Mercedes-Benz

Actros / Axor / ...

Sl. 1: Dosadašnji dizajn (primer)

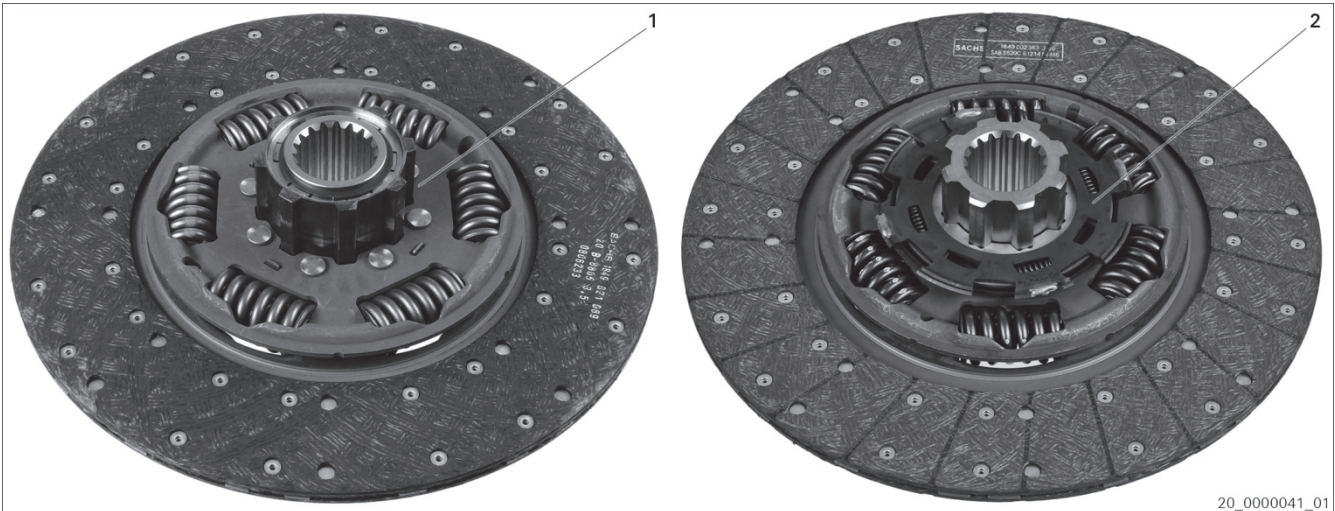
Kvačilo sa dva diska je dalje razvijano i njegov dizajn je prilagođen promenjenim tehničkim zahtevima. Dosadašnji dizajn glavčine/čaura (sl. 1) zamenjen je novim dizajnom sa spojnim limom (sl. 2).

Komponente sa različitim dizajnom ne mogu da se ugrađuju zajedno!

Zamenski lanac
3400 121 501 → 3400 700 649
3400 700 355 → 3400 700 648
3488 000 102 → 3488 000 400 + 1878 007 185
